Rapport de la commission N° 49 chargée de l'examen du Préavis N° 2024/ 28 - Noeud Marc-Dufour de la voie verte d'agglomération et du chemin de Villard Ouest en zone de rencontre Levée de deux oppositions

Concerne : Avenue Marc-Dufour, projet de traversée de la voie verte
Audit de sécurité (RSA) - Monitoring

Audit de sécurité routière (RSA)

Projet : Avenue Marc-Dufour, traversée de la voie verte

Illustration 2 - extrait plan de situation, gêne potentielle arbres

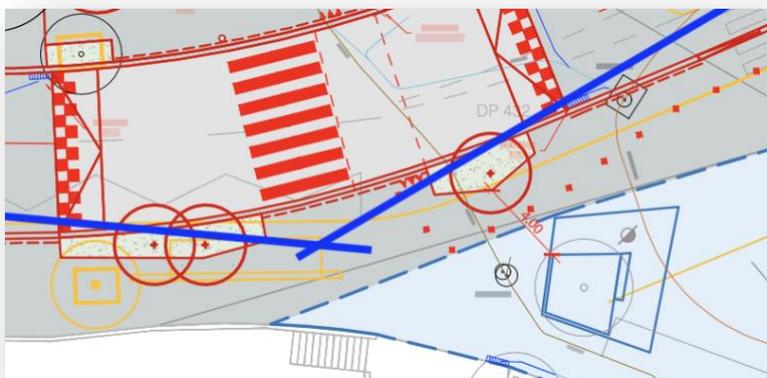
L'arbre et la zone de verdure projetés au Sud-est de l'avenue principale (au-dessus la placette côté Fontenay) se situe à la limite du cône des visibilité sur le trottoir pouvant masquer les visibilité de la mobilité active souhaitant traverser (en approche).

Il en est de même pour les deux arbres projetés au droit du bâtiment n° 19 (parcelle 4563, à gauche sur l'illustration 2). Cet îlot de verdure projeté se situe à proximité du passage pour piéton et peut gêner la visibilité des piétons en approche de la traversée piétonne. Il conviendra d'éviter d'avoir des plantations supérieures à 60 cm et dans la mesure du possible, décaler l'arbre de 50 cm plus en retrait du bord de chaussée. Il faudra également être attentif au fait que la densification de la végétation ne doit en aucun cas péjorer les visibilité. Par conséquent, il faudra assurer un entretien régulier. De même, une attention particulière sera prise par rapport au choix des espèces, de manière que celles-ci ne gênent pas l'éclairage public. Ceci est particulièrement important dans les zones de traversée piétonne.

Illustration 4 - extrait de plans génie plantations

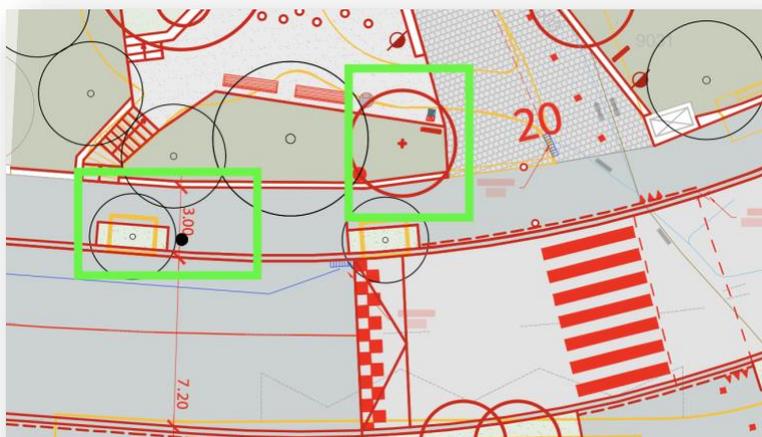
Dans l'autre direction (côté Ouest ou flux montant l'avenue), le projet présente également des lacunes de visibilité sur le trottoir (environ 10 m) et sur la chaussée (environ 30 m) en raison des plantations et de la conjonction de mobilier urbain (panneau d'affichage ?) et du mât TL existant présenté sur l'illustration 4 suivante. Il conviendra de déplacer le panneau et l'arbre et le nouveau mât TL projetés de manière à améliorer la sécurité.

Si la largeur totale de l'accès est nettement améliorée par rapport à l'état actuel, passant de quelques 4.50 m à 11.00 m, la largeur affectée à la circulation est réduite à 3 m en raison du muret séparant la placette du trottoir et des potelets projetés de part et d'autre du trottoir. Cette largeur n'est pas suffisante pour permettre le franchissement de poids-lourd et notamment des véhicules d'urgence. Il conviendra de l'augmenter de 50 cm. De plus, cette largeur de voie TIM, qui se trouve être nettement inférieure que la largeur d'espace réservé pour les mobilités actives n'aide pas la lisibilité de la sortie TIM : ceux-ci pourraient s'engager différemment que le projet le souhaite. La légende indique « guidage VVA » par des points rouges représentés sur le plan de situation. Dans le rapport technique mobilité, il est mis que cela peut être des clous ou des
